CLOCK DI SISTEMA Com'era:

CLOCK DI SISTEMA COM'E' STATO PATCHATO

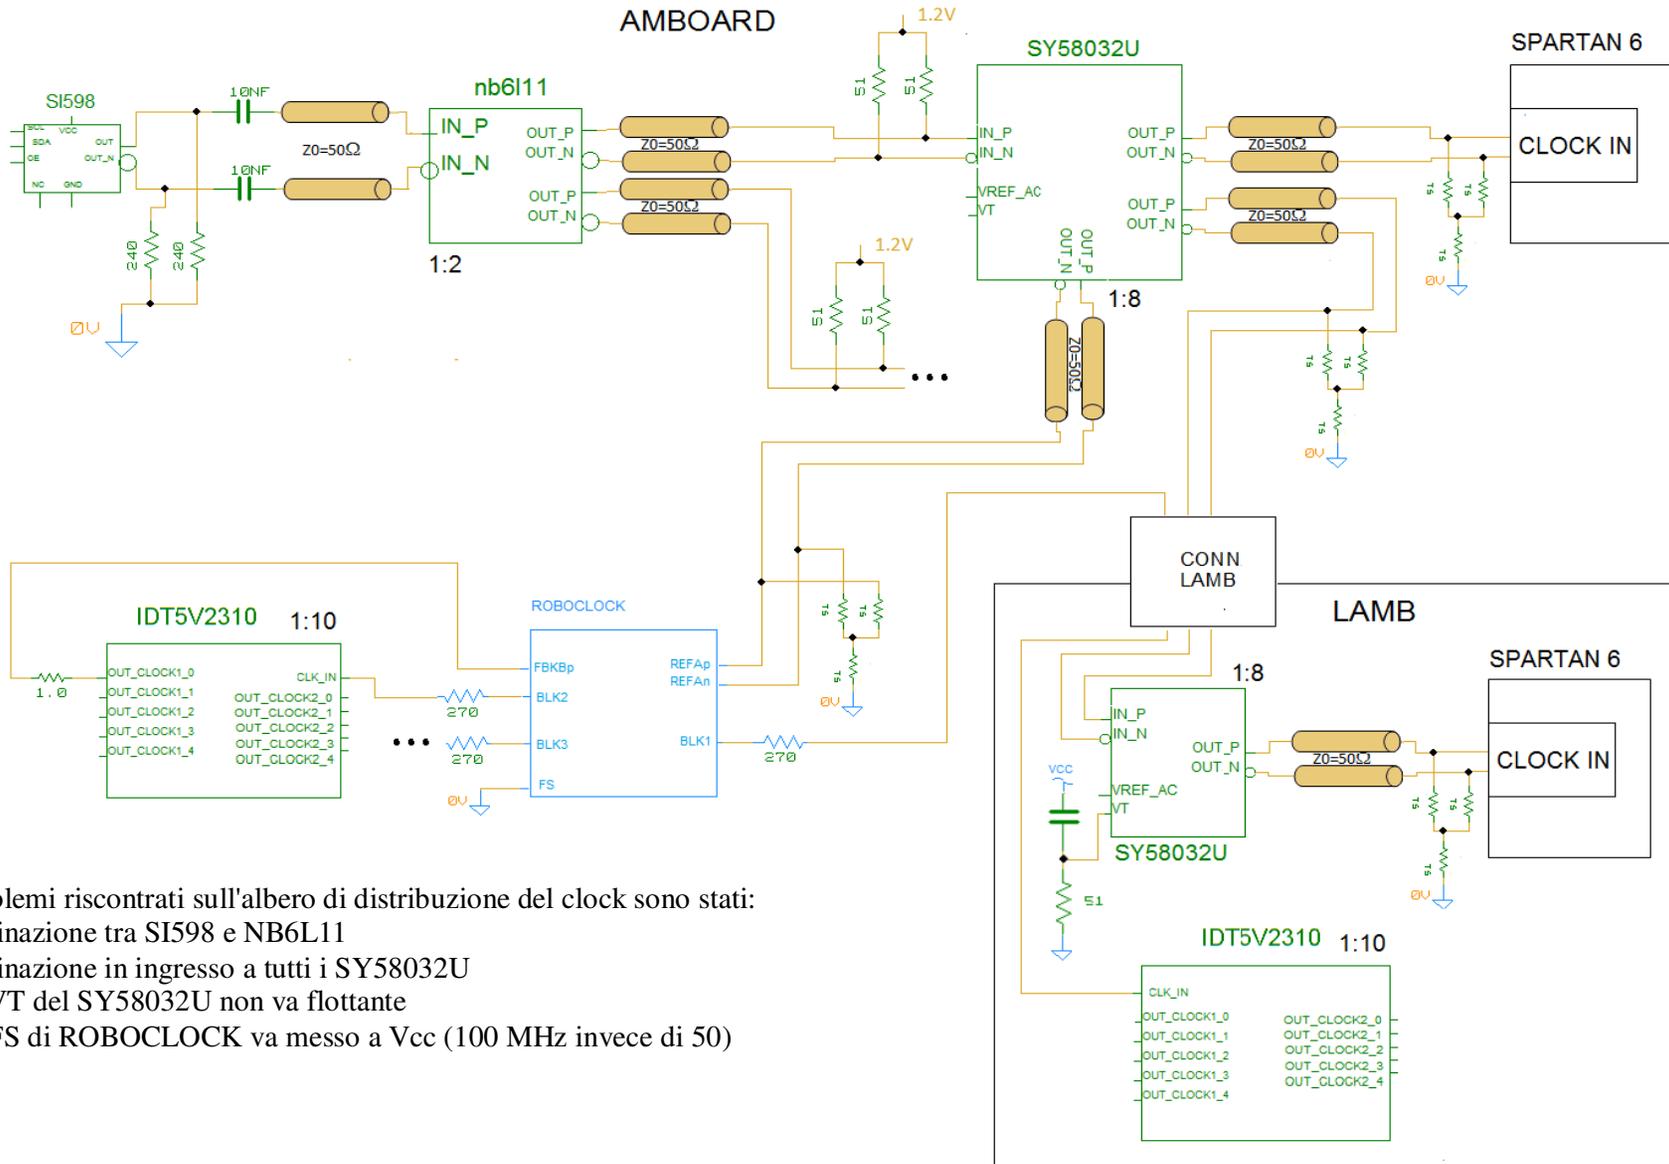
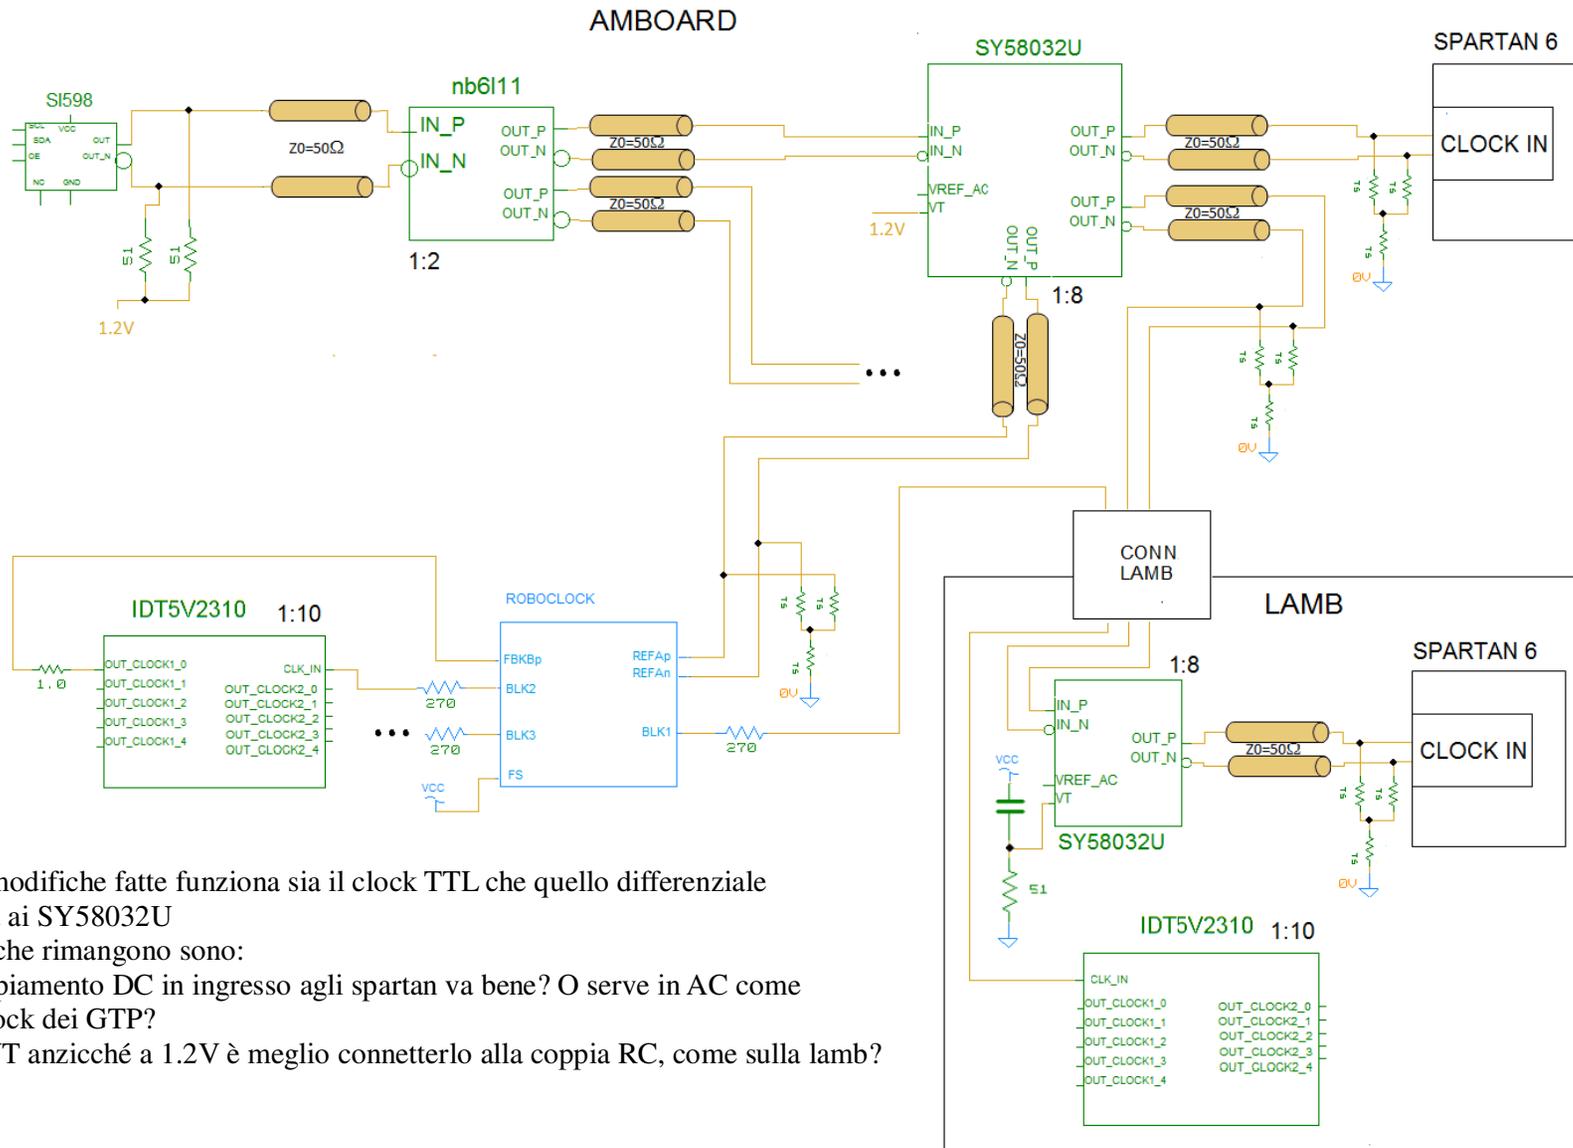
I problemi riscontrati sull'albero di distribuzione del clock sono stati:

- terminazione tra SI598 e NB6L11
- terminazione in ingresso a tutti i SY58032U
- pin VT del SY58032U non va flottante
- pin FS di ROBOCLOCK va messo a Vcc (100 MHz invece di 50)

Con le modifiche fatte funziona sia il clock TTL che quello differenziale in uscita ai SY58032U

I dubbi che rimangono sono:

-l'accoppiamento DC in ingresso agli spartan va bene? O serve in AC come per il clock dei GTP?

-il Pin VT anziché a 1.2V è meglio connetterlo alla coppia RC, come sulla lamb?

CLOCK GTP PIXEL, ROAD com'era:

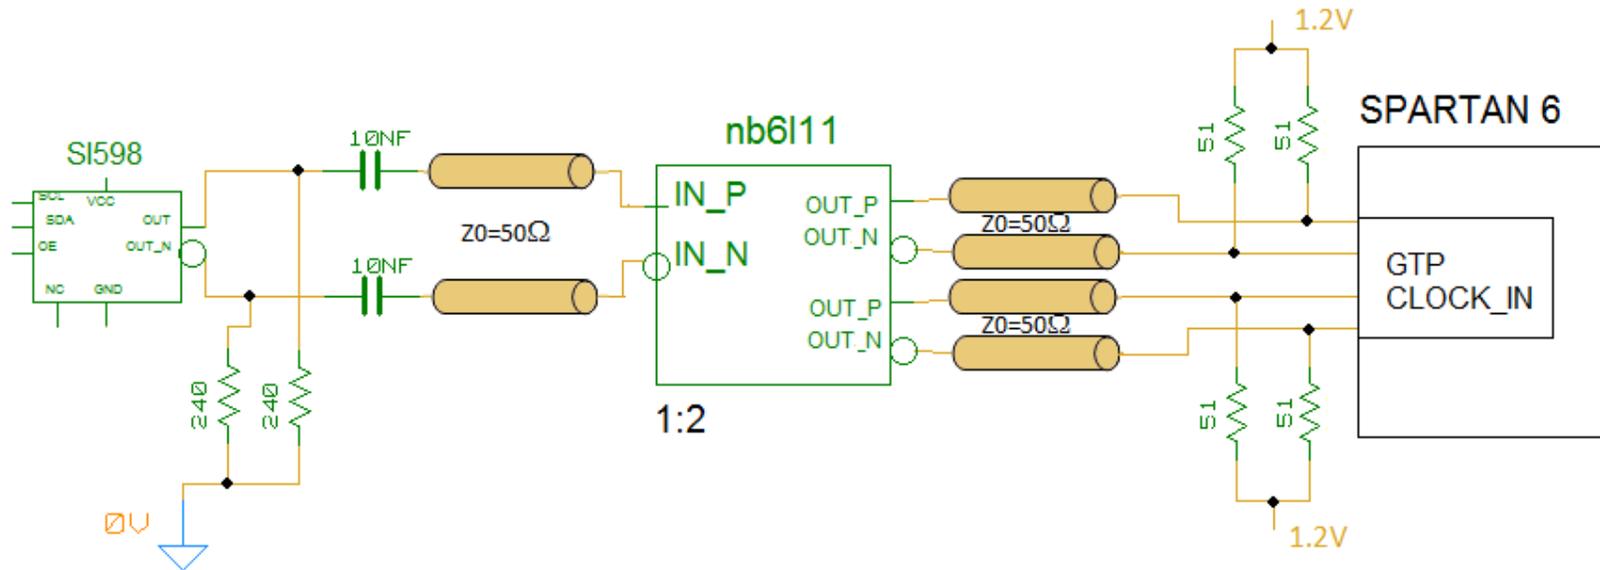
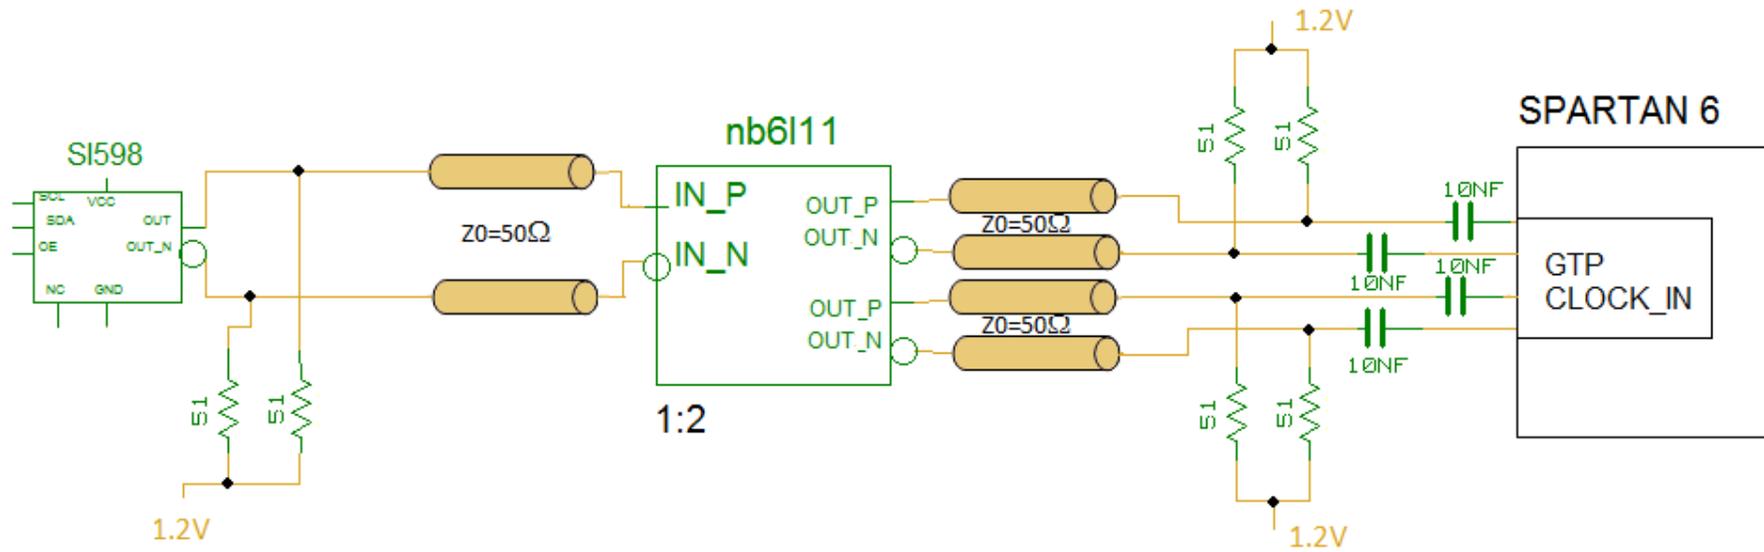
- I problemi trovati in questa configurazione sono:
- terminazione tra SI598 e NB6L11
 - vanno aggiunti condensatori sull'ingresso dello spartan

CLOCK GTP PIXEL, ROAD come dovrà essere:

Questa modifica è stata fatta sui due ROAD mentre su Pixel no (pixel non e' sulla scheda).

CLOCK GTP SCT com'è:

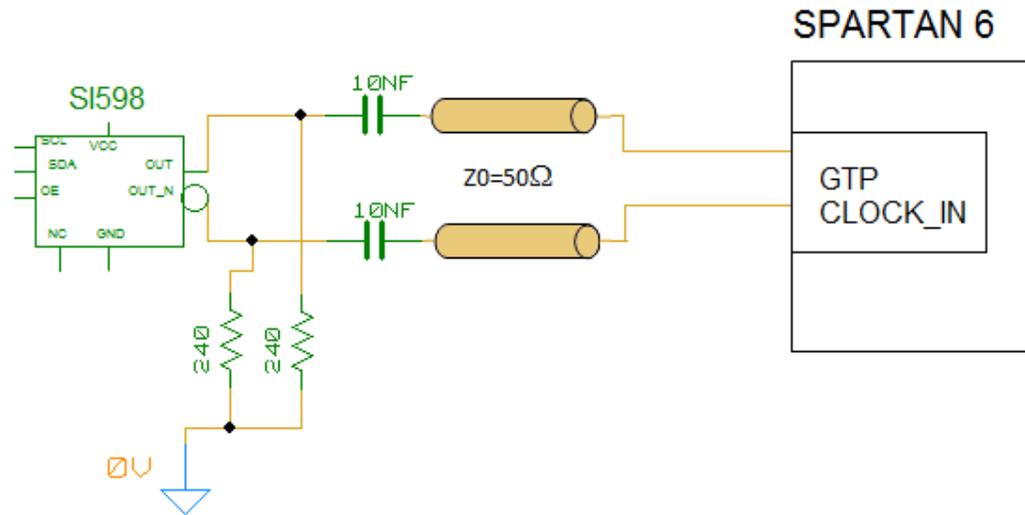
Questa configurazione funziona. Nelle prove chipscope dentro SCT si aggancia al clock.
